改善箇所説明図 ②

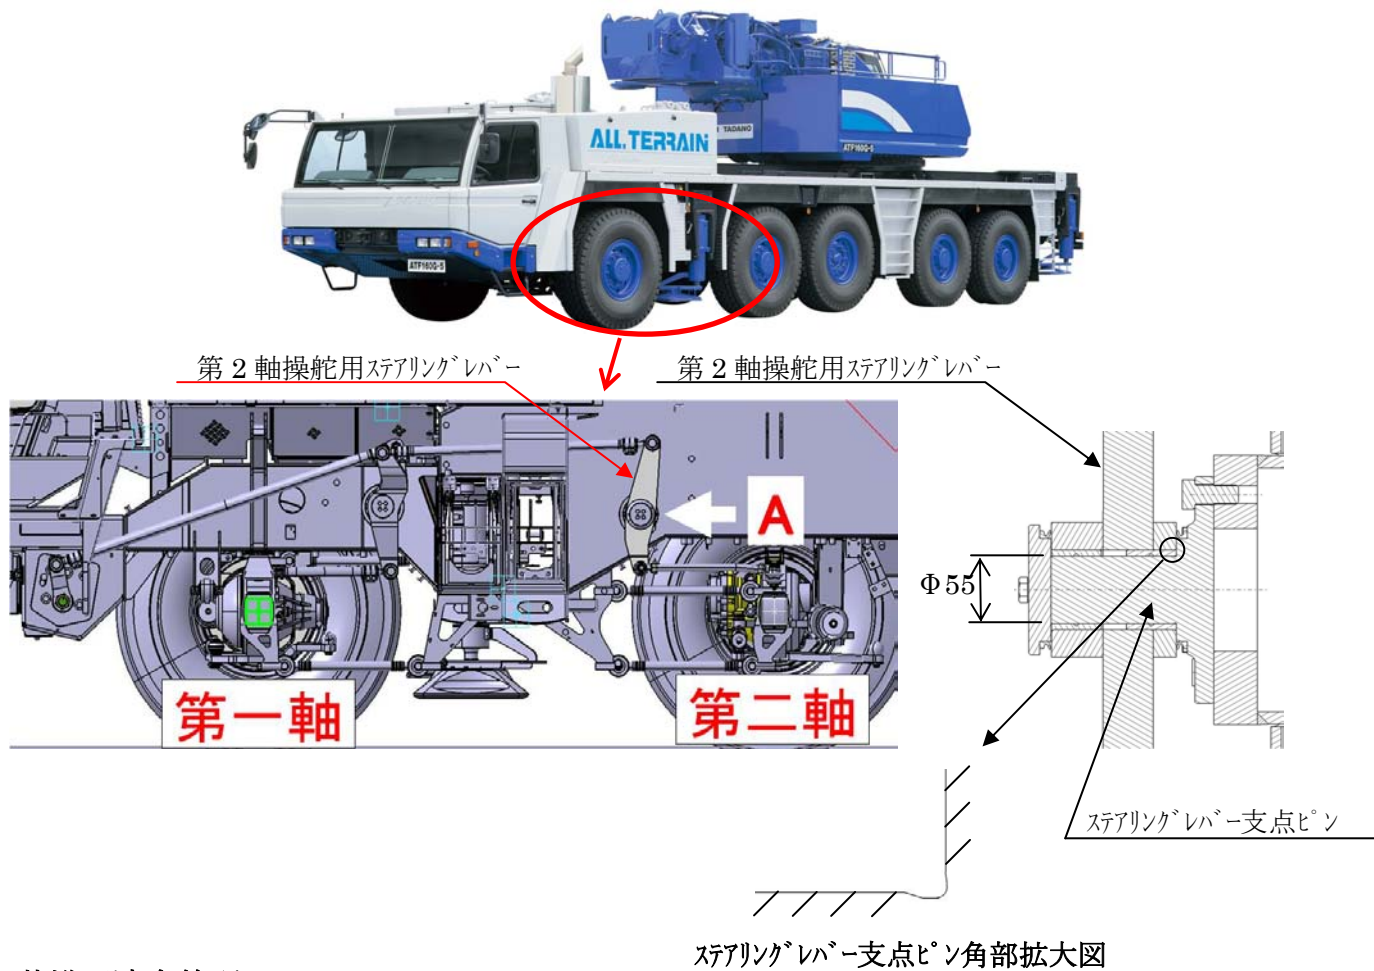
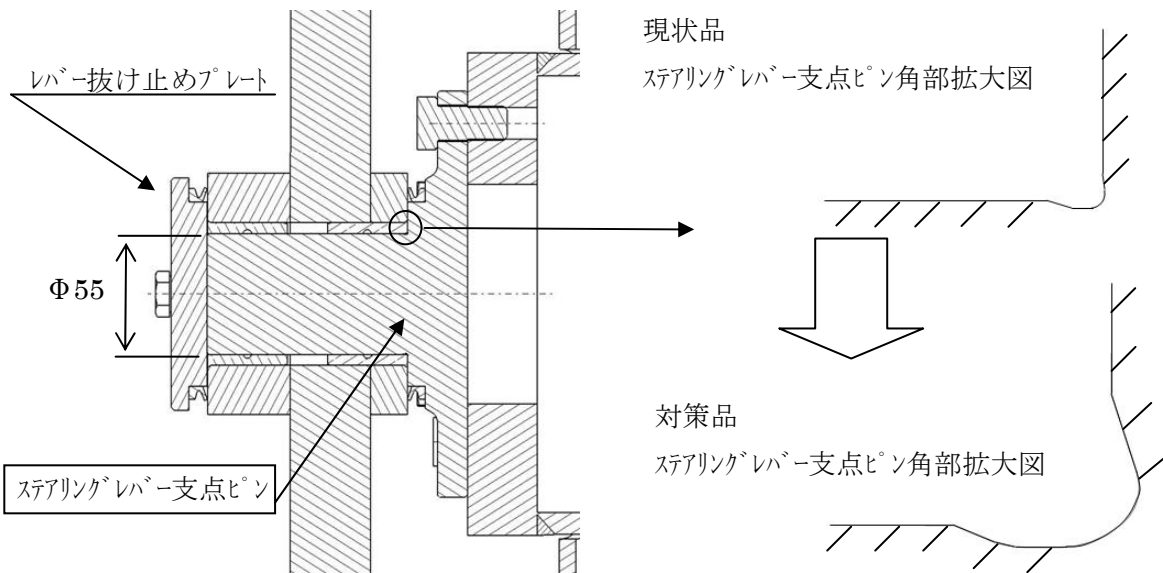
基準不適合箇所

かじ取装置の第2軸操舵用ステアリングレバー支点ピンにおいて、角部の加工が不適切なため表面が粗いものがある。そのため、当該ピンの強度が低下するおそれがある。

改善内容

全車両、第2軸操舵用ステアリングレバー支点ピンを対策品に交換する。

識別：レバー抜け止めプレートに白色ペイントを塗布する。
